改善箇所説明図

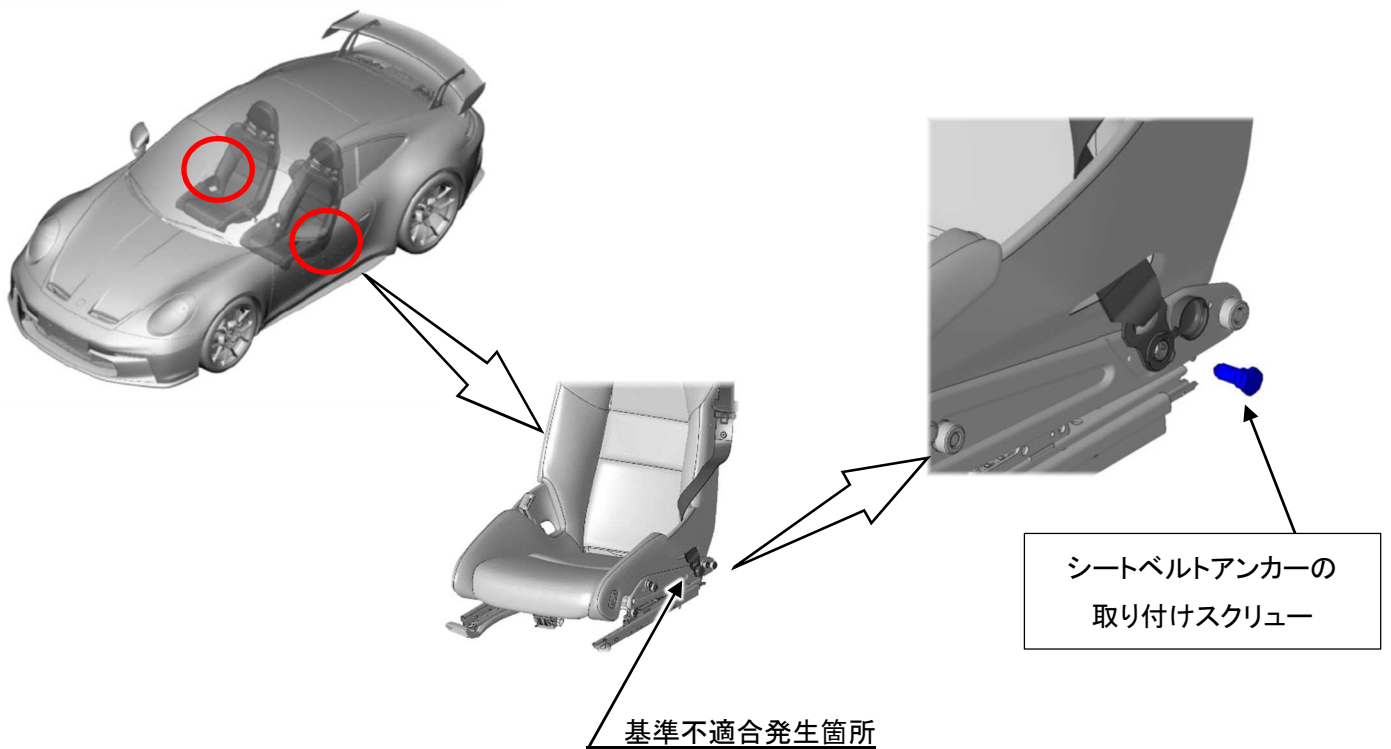
運転席と助手席シートベルトにおいて、シートベルトアンカーの取り付けスクリューの締め付けトルクが不適切なため、最悪の場合、シートベルトが外れ乗員を拘束できなくなるおそれがある。

全車両、シートベルトアンカーの取り付けスクリューのネジ山を点検し、スクリューの交換を行う。点検の結果、ネジ山に損傷があるものはシートフレームを交換する。
